SUPERINTENDENCIA DE INDUSTRIA Y COMERCIO	
RAD: 13-230085- -3	FECHA: 2014-04-23 10:08:29
DEP: 2020 DIRECCION DE NUEVAS CREACIONES	EVE: 378 FASE NACIONAL INCLUIDO CAPITULO I
TRA: 11 PCT-PATENTE DE INVENCION CAPITULOS I Y II	FOLIOS: 7
ACT: 519 PRESENTACION

Asunto: Radicación: 13-230085- -3
 Trámite: 11
 Evento: 378
 Actuación: 519
 Oficio: 4718
 Folios: 7

Título de la solicitud: “Estabilizador del fondo del pozo para un ensamble de perforación del fondo del pozo” (Fl. 145).

Comparación de las características técnicas esenciales, con las del estado de la técnica:

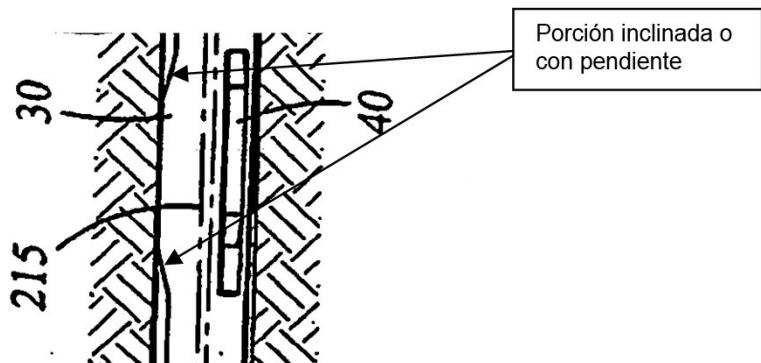
Características esenciales	D2
Un estabilizador del fondo del pozo para un ensamble de perforación del fondo del pozo que comprende una broca de taladro, el estabilizador comprende.	Un estabilizador del fondo del pozo (10, 308) para un ensamble de perforación del fondo del pozo (Párr. 38) que comprende una broca de taladro (16), el estabilizador (10, 308) (Fig. 1) comprende.
Un medio de escariado.	Un medio de escariado (208).
En el que el perfil del estabilizador es acéntrico o excéntrico en relación con el eje del motor y/o con una parte de cuerpo del motor del ensamble de perforación del fondo del pozo.	En el que el perfil del estabilizador (10, 308) es acéntrico o excéntrico en relación con el eje del motor y/o con una parte de cuerpo del motor del ensamble de perforación del fondo del pozo (Reivs. 1, 3, 4 y 10 a 13).

De acuerdo con la tabla anterior, las características esenciales del estabilizador de la reivindicación 1 habían sido divulgadas previamente en el documento D2, por lo tanto, la materia reivindicada no es nueva.
